MZD.271.16.2018

**WYJAŚNIENIA NR 2**  
**TREŚCI SPECYFIKACJI ISTOTNYCH WARUNKÓW ZAMÓWIENIA**  
**MODYFIKACJA TREŚCI SPECYFIKACJI ISTOTNYCH WARUNKÓW**  
**ZAMÓWIENIA NR 3**  
**ZMIANA TERMINU SKŁADANIA OFERT**

**Dot.: Postępowania o udzielenie zamówienia publicznego prowadzonego w trybie przetargu nieograniczonego pn.: „Modernizacja obiektu i budowa nowej sali gimnastycznej w Szkole Podstawowej nr 3 w Lesznie”**

Rysunek referencyjny:

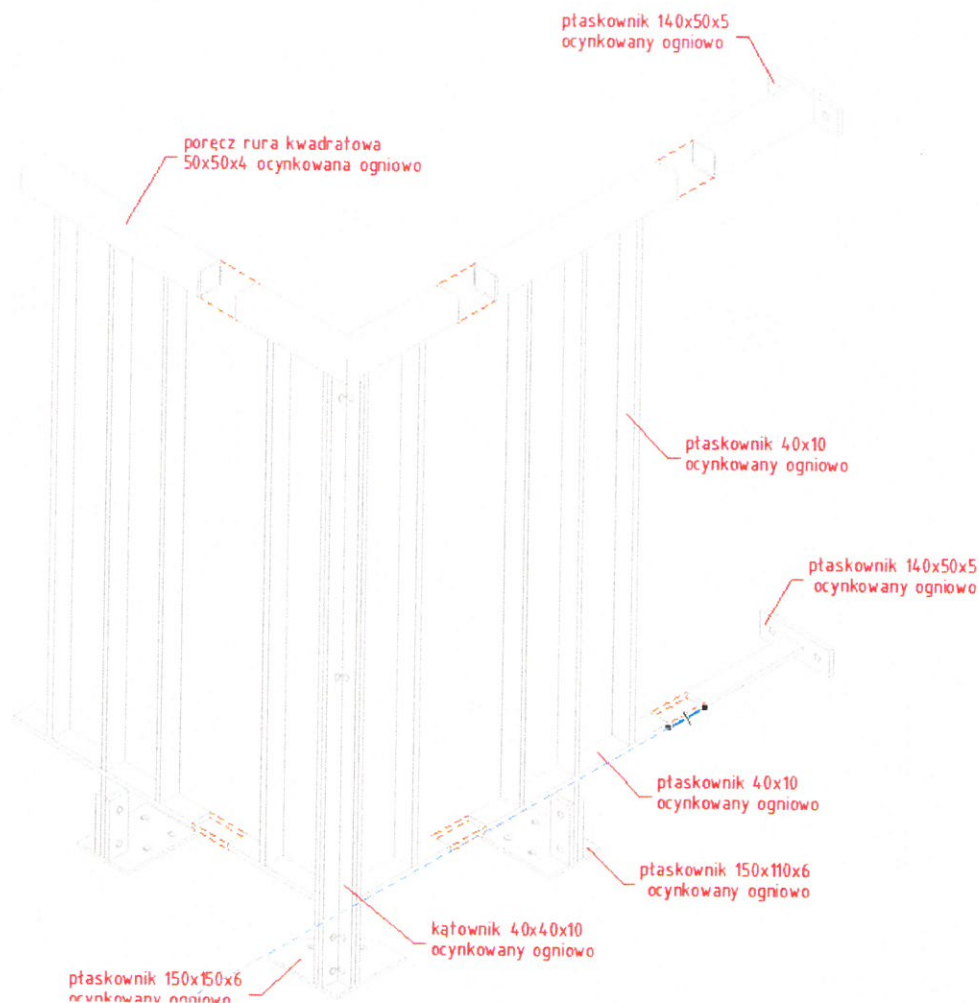
*Prosimy o załączenie dokumentacji konstrukcyjnej balustrad schodowych, tarasowych i drabinki dla obiektu Sali sportowej oraz balustrady schodowej dla obiektu gimnazjum (SP3)*

Zamawiający informuje, że projektuje się balustrady ze stali ocynkowanej, malowanej proszkowo na kolor grafitowy. W klatkach schodowych balustrady należy montować do ‘policzków’ schodów. Rezygnuje się z pochwyków drewnianych. Balustrady muszą być zgodne z warunkami technicznymi „§ 298 Wymogi dotyczące balustrad”. Balustrady w strefie holu głównego należy wykonać ze szkła bezpiecznego.

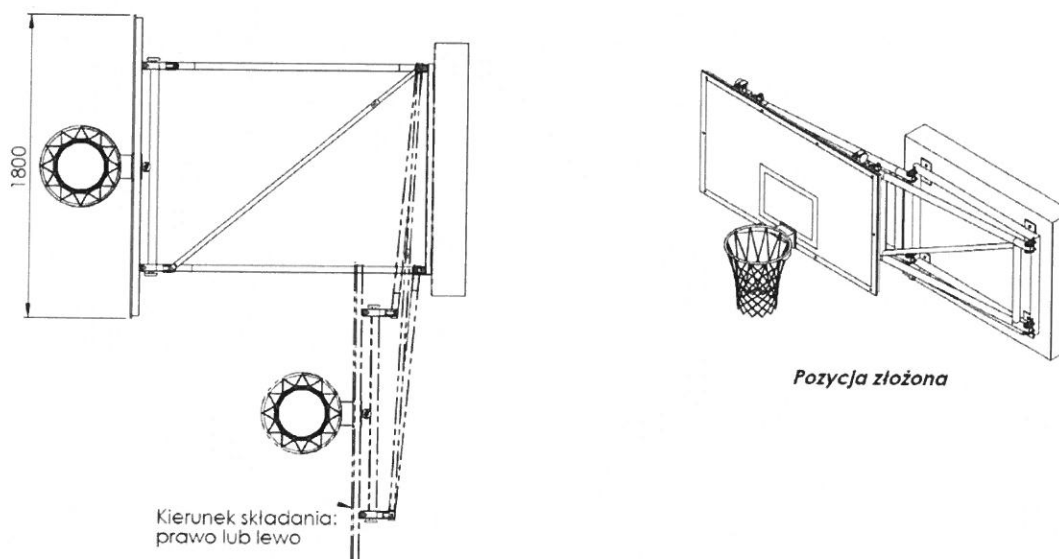
*Zgodnie z projektem, dach na budynku Gimnazjum ma być wykonany z dachówki Romańska Karthege 14. Zgodnie z uwagami dostawcy z uwagi na występowanie „wolego oka” wyprowadzenie dachu dachówką o tym profilu na istniejącej więźbie jest bardzo trudne lub wprost niemożliwe.*

*Ponad to, brak możliwości wyliczenia szczegółowego wszystkich elementów dachu (gąsiory, dachówki krawędziowe, skrajne). Wynika to z braku w projekcie rzutu dachu kąta nachylenia połaci. Proszę o*

uzupełnienie projektu o rzut dachu z brakującymi danymi lub przekazanie szczegółowego przedmiaru na wszystkie elementy asortymentowe w ramach zaproponowanej dachówki.

Zamawiający informuje, że Dachówka Karthago 14 zastąpiona została karpiówką żłbkowaną w kolorze naturalnej czerwieni układaną w 'koronkę' Zmiana decyzji uzyskała aprobatę Miejskiego Konserwatora Zabytków (**Załącznik 03 do modyfikacji nr 3**).

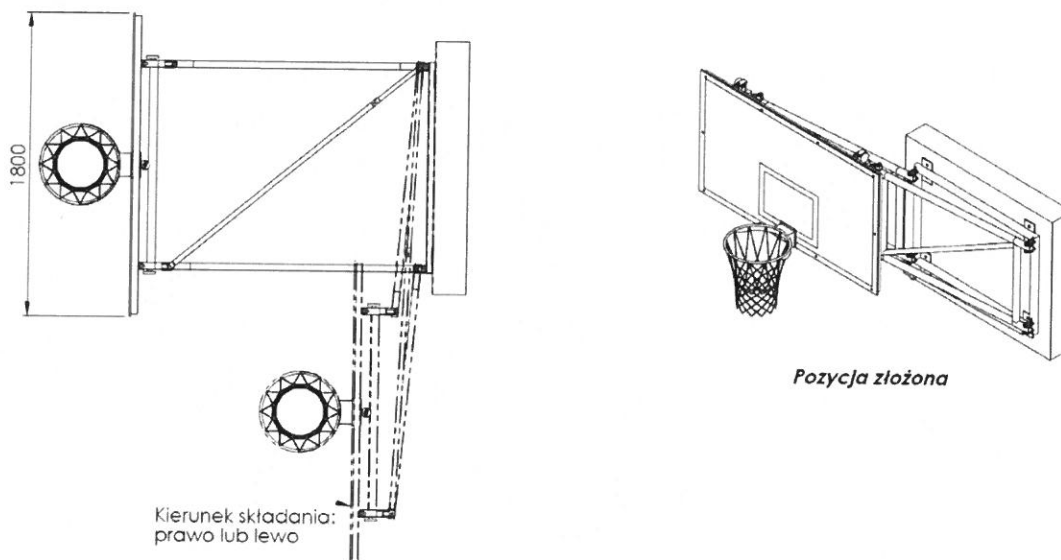
Podczas wizji lokalnej przeprowadzonej w istniejącej szkole stwierdzono, że występują znaczne różnice wysokości pomiędzy korytarzem a pomieszczeniami (występują progi dochodzące do wysokości 10 cm). Czy Inwestor przewiduje podjęcie starań aby zlikwidować różnicę poziomów jeśli tak to prosimy podać technologie naprawy i ująć koszty w przedmiarze.

Zmawiający informuje że projekt nie przewiduje likwidacji różnicy wysokości między istniejącym budynkiem a wykonaną w latach 70-80 rozbudową budynku
